Dodatek č. 1
Ke Smlouvě o dílo

„Malá vodní nádrž Klatovy Luby – Výhořice“

ZMĚNOVÝ LIST STAVBY č. 01

ZMĚNOVÝ LIST STAVBY č. 02

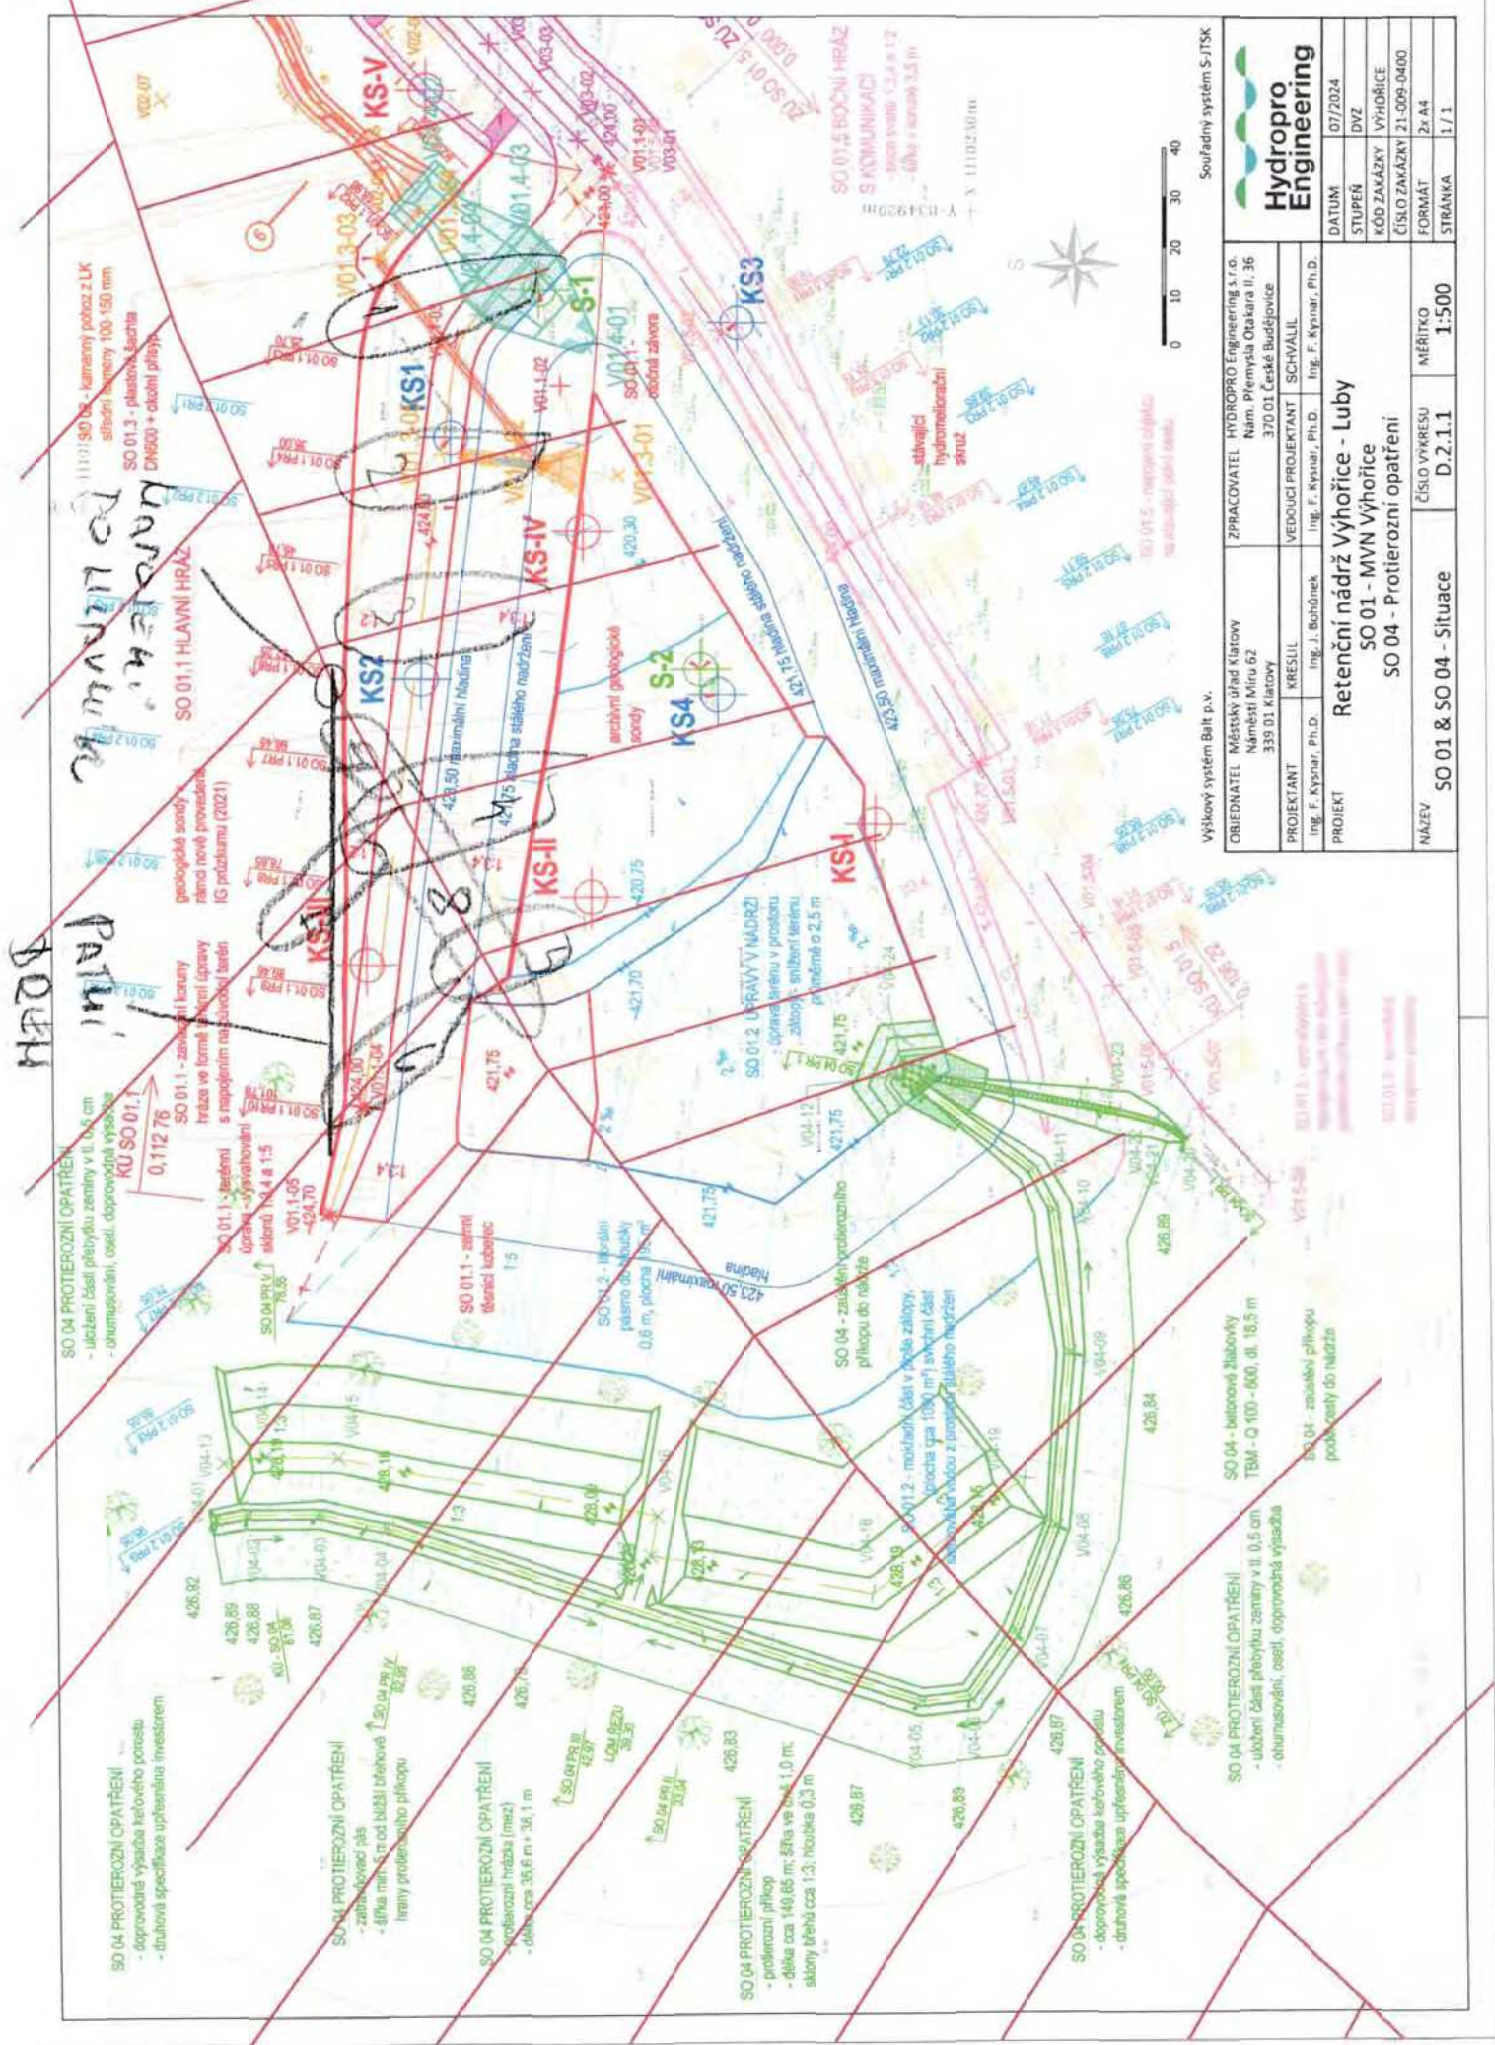
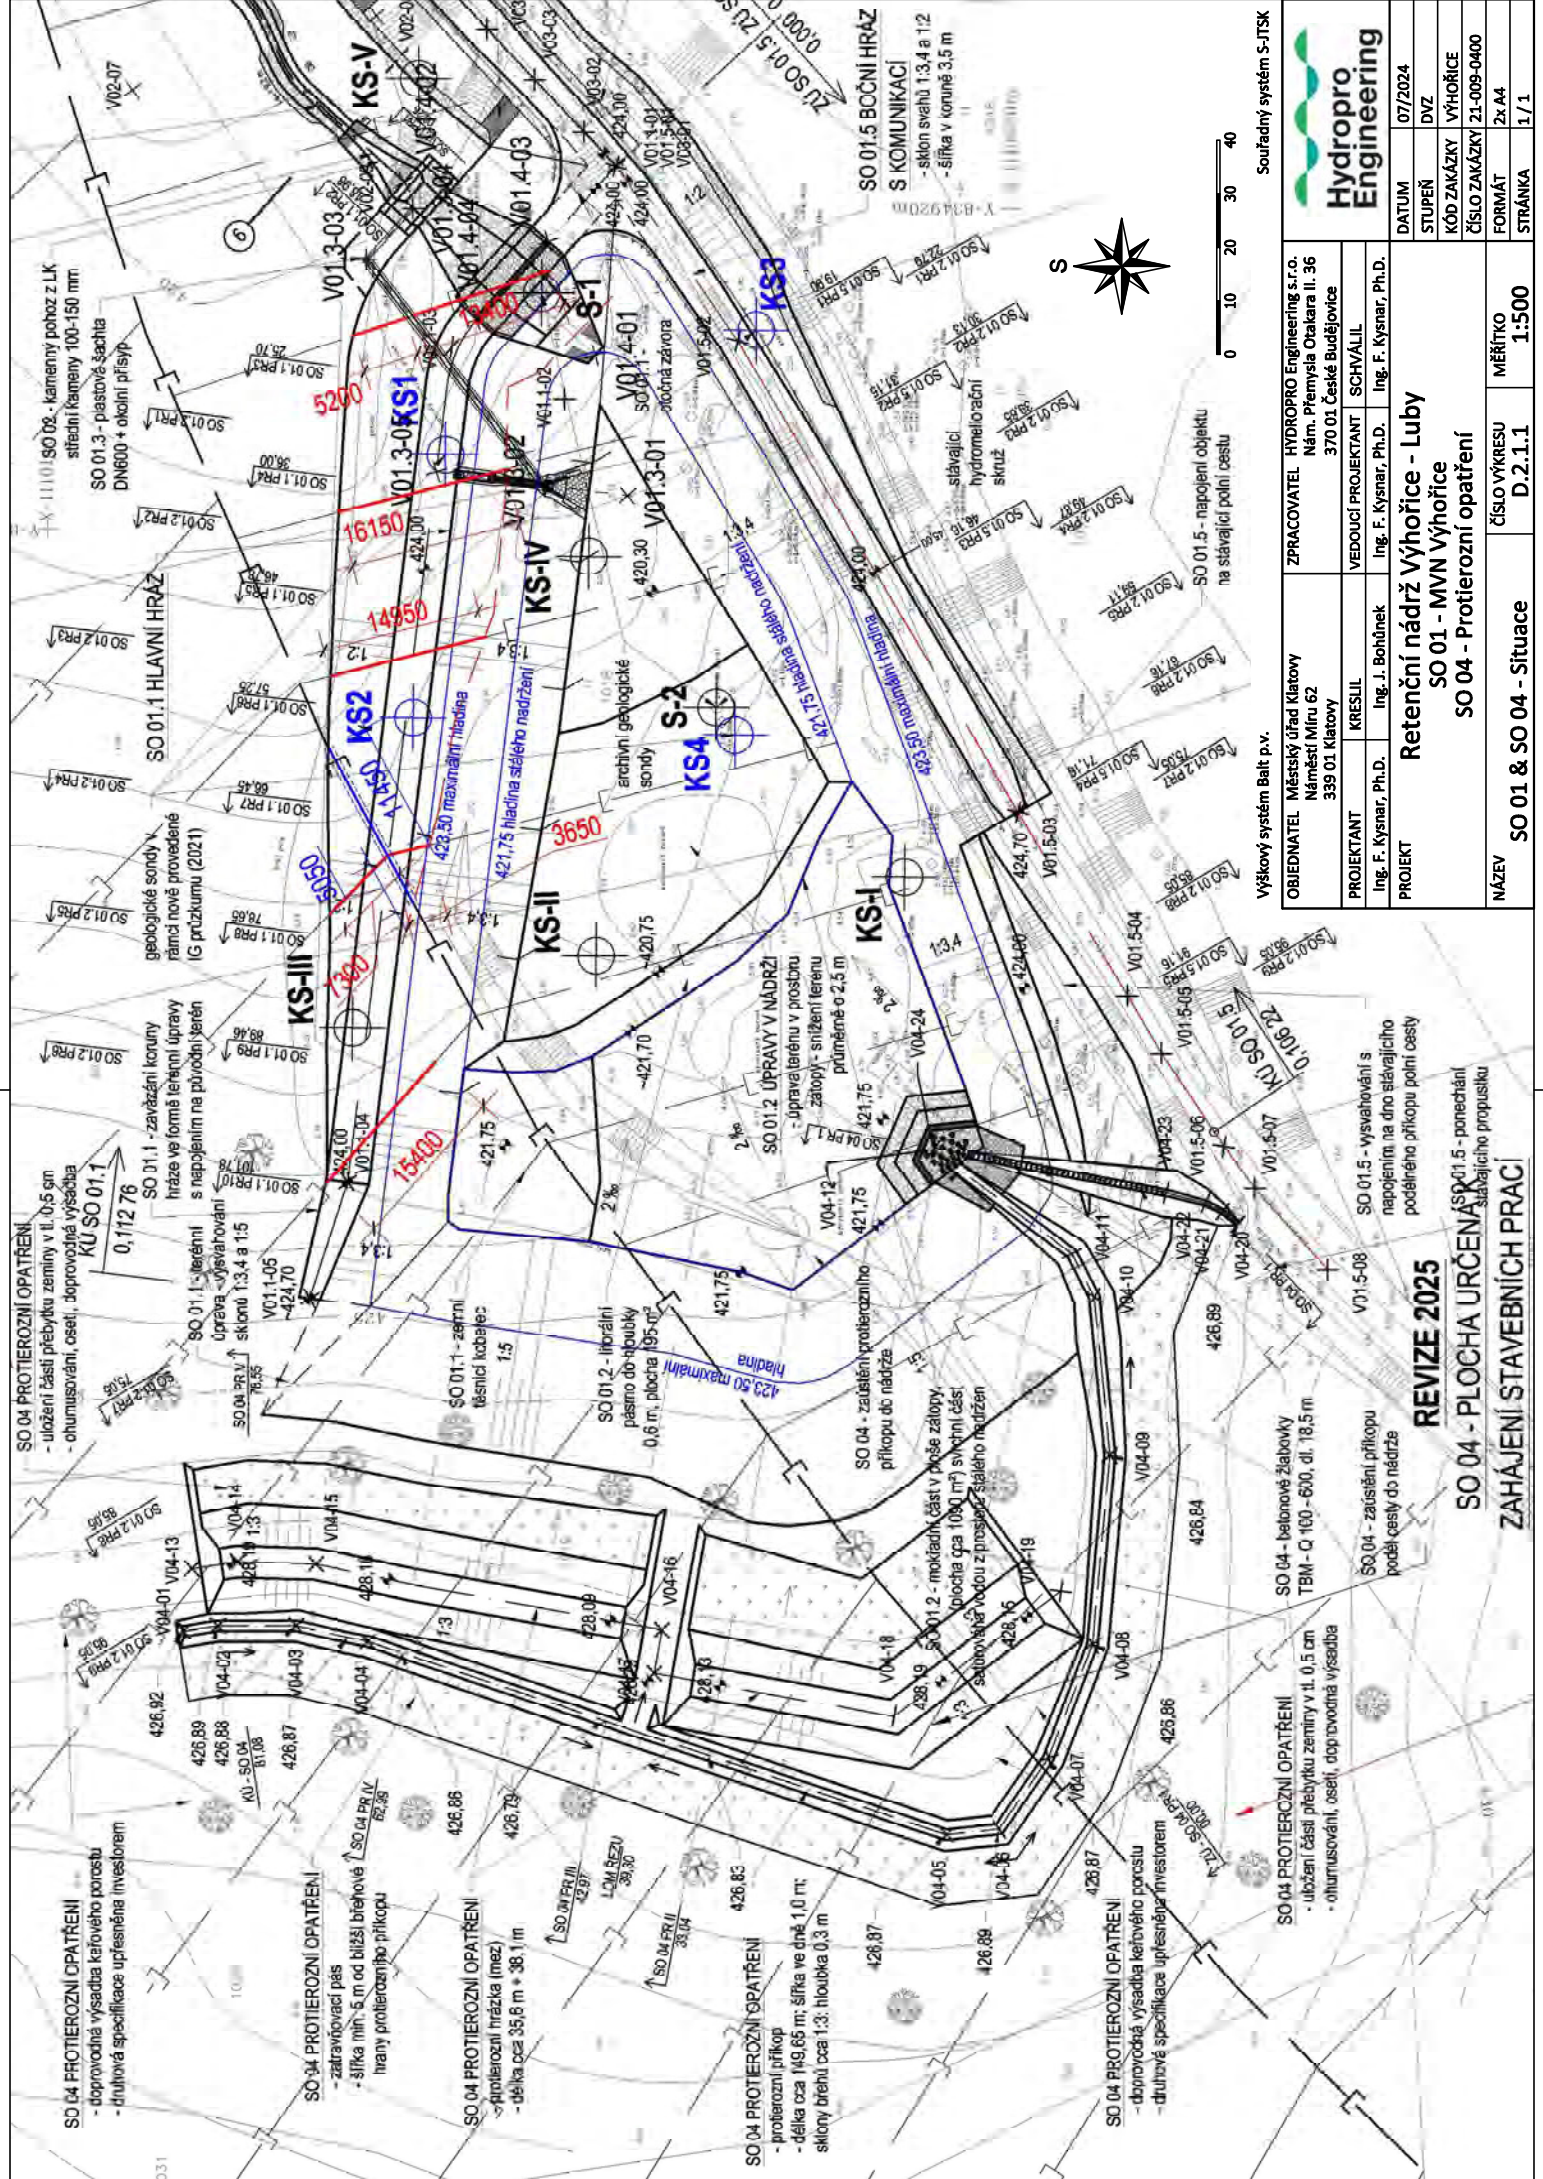
Projekt:	„Malá vodní nádrž Klatovy Luby – Výhořice“	
Stavba:	Malá vodní nádrž Klatovy Luby – Výhořice	
Změna:	Zrušení, vyjmutí melioračních per, provedení patního drenu a převedení přerušených melioračních per do hlavníku pod hrázi.	
Zdůvodnění změny:	V průběhu realizace bylo zjištěno, že v celém prostoru stavby se nachází meliorační soustava včetně hlavníku, která vzhledem ke svému stáří nebyla v době zpracování projektové dokumentace identifikovatelná. Z tohoto důvodu je nutné v prostoru hrázi meliorační potrubí i hlavník vyjmout. Přerušené meliorace z vedlejšího pozemku budou podchyceny svodným drénem, a ten bude napojen do stávajícího hlavníku pod hrázi. Výkopy po melioracích budou zasypány vyměněnou, vhodnou zeminou a řádně zhutněny. Meliorace v zátopě budou vyjmuty v rámci výkopových prací. Přerušený hlavník bude vytékat do zátopy. Přerušená péra na boční hrázi budou prostřednictvím svodného drenu svedena do hlavníku v místě mimo hráz, aby mohla i nadále fungovat.

Posouzení změny:	Předložený ZL02 je v souladu s odst. 6 §222 zákona o zadávání veřejných zakázek 134/2016 Sb., v platném znění.	
Autorský dozor projektanta:		Podpis a razítko AD:
Vyjádření AD, podpis a razítko:	Za AD souhlasím s navrhovanou úpravou technického návrhu.

Dopady:		do projektové dokumentace:	Nákres do situačního výkresu D 2.1.1. se zanamenáním změny do projektu skutečného provedení.
		do časového plánu:	
Dopady do ceny:		suma změny: 123 406,19 -Kč s DPH viz příloha 1 neprovedené práce dle vysoutěženého rozpočtu 0,00, -Kč s DPH práce provedené navíc oproti vysoutěženého rozpočtu 123 406,19 -Kč s DPH	
Přílohy:	Příloha 1 - Položkový rozpočet změny		
	Příloha 2 - Situační výkres D.2.1.1 se zákresem stavu a návrh výjmutí potrubí		
	Příloha 3 -Fotodokumentace		
	Výkresová část	viz příloha 2	
	Fotodokumentace	viz příloha 3	
Vyjádření zhotovitele:		Zhotovitel je schopen provést práce související s výše uvedenou úpravou meliorací v požadované kvalitě.	
Zhotovitel:			
Project Plus Klatovy, spol. s r.o.		Datum:	Podp:
Lnby 175, 339 01 Klatovy			
Vyjádření objednatele - TDS:		TDS souhlasí se změnovým listem č. 2 ve výši 123 406,19 Kč (s DPH) a doporučuje jej objednateli ke schválení.
